**N. 117 del 05.07.2022
del Registro delle Determinazioni**

OGGETTO: Comune di TRIGGIANO. PARERE DI COMPATIBILITÀ PAESAGGISTICA ex art. 96.1.d delle NTA del PPTR - Piano urbanistico esecutivo denominato "Torremarinara" - Comparti 36-38-39-40, vicinanze S.P.47 angolo Via Don Tonino Bello. Proponenti: Consorzio Torre Marinara.

FIG. 3 - Stralcio Carta Storica IGM (volo 1947-58) con sovrapposizione area d'intervento.

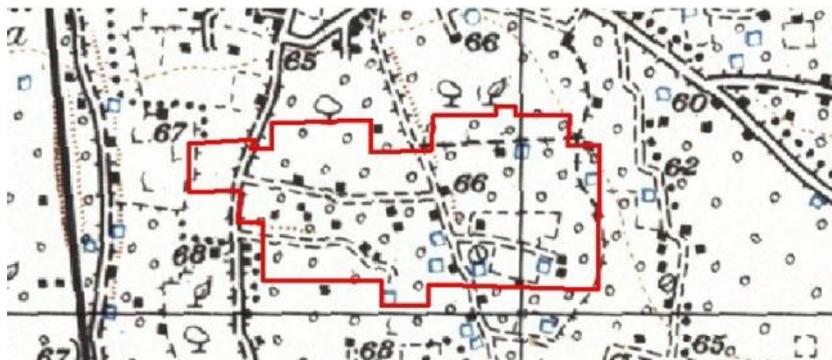
Entrando nel merito della su richiamata raccomandazione del DRAG-PUE si rappresenta che l'area d'intervento è strutturata in direzione nord-sud da via Torre Marinara (via Tacito) storico percorso che, attraversando la campagna, collega Triggiano con la limitrofa Capurso, ed è organizzata dai segni antropici che testimoniano il passato uso agricolo tra cui, trame fondiarie, strade bianche, muretti secco, cisterne, costruzioni rurali e alberature. In particolare la presenza di dette componenti così come rappresentate nella Carta Storica IGM (volo 1947-58) (fig 3) risultano ad oggi presenti come rilevabili dalla consultazione dell'ortofoto regionale (fig.4)

Tuttavia, dette componenti seppur in stato di degrado, così come rappresentato dal proponente nella *“Relazione di Compatibilità paesaggistica”*, rappresentano il risultato di un processo di stratificazione dell'azione antropica di modellamento del paesaggio, urbano o agrario e devono, come raccomandato dal DRAG-PUE costituire *“le matrici insediative del progetto, ovvero le tracce per il suo “ancoraggio al suolo”, per evitare la sua autoreferenzialità ed estraneità al sito”*; **in particolare modo ci si riferisce alla strada via Torre Marinara (via Tacito) con i relativi muri a secco, e alle strade bianche poste a est di detta strada.**

Soluzione progettuale oggetto di preavviso di diniego prot. n. 145/3480 del 12.04.2022

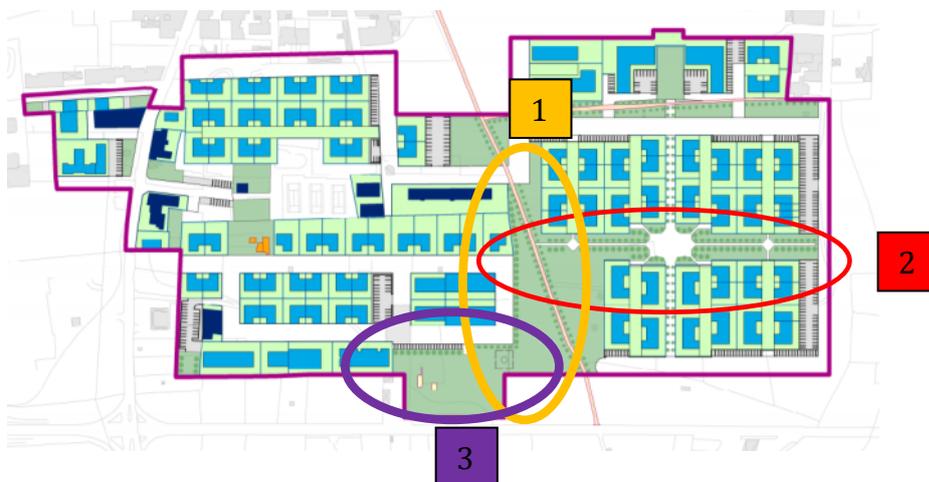
1. la prevista viabilità centrale posta posto tra i sub comparti A, B e C del comparto n. 36 (indicata con il n. 7 nella TAVPAE 07), potrà essere traslata sul margine sud del comparto e sostituita da uno spazio verde continuo a ridosso dell'insediamento urbano al fine di aumentare i livelli di accessibilità da parte di tutte le utenze e di collegare gli altri spazi di interesse collettivo (verde e attrezzature);
2. la prevista viabilità, che in direzione nord-sud divide il comparto n. 36 dai comparti nn. 38, 39 (indicata con il n. 9 nella TAVPAE 07), potrà essere opportunamente interrotta e sostituita da spazi verdi ciò al fine di salvaguardare il percorso rurale di "via Torre

Marinara” assicurandone il ruolo connettivo di fruibilità pedonale e ciclabile (anche in condizioni di sicurezza) nei previsti spazi verdi;

3. *la prevista viabilità, che circonda lo spazio verde (indicato come V16 nella TAV_UP1) posto a ridosso della SP 214, dovrà essere sostituita da spazi verdi al fine di incrementare la connessione ecologica con i limitrofi spazi rurali, ma anche di assicurare una adeguata mitigazione con barriere acustiche vegetali dalla infrastruttura SP 214.”*

Nel merito, dalla consultazione della documentazione trasmessa si rileva che il proponente ha provveduto ad adeguarla alle indicazioni progettuali finalizzate a superare le criticità rilevate da questa Sezione e a garantire un adeguato inserimento paesaggistico e ambientale degli interventi nel contesto territoriale di riferimento.

Tutto ciò premesso, considerato che il proponente ha provveduto come suddetto a risolvere le criticità del PdiL al fine assicurare il miglior inserimento della proposta d'intervento nel contesto paesaggistico di riferimento, si ritiene di poter rilasciare il parere di compatibilità paesaggistica ex art. 96.1.d delle NTA del PPTR a condizione che siano modificate come di seguito le Norme Tecniche di attuazione del PdL (Elaborato B) della soluzione progettuale come rimodulata a seguito del preavviso di diniego prot. n. 145/3480 del 12.04.2022.
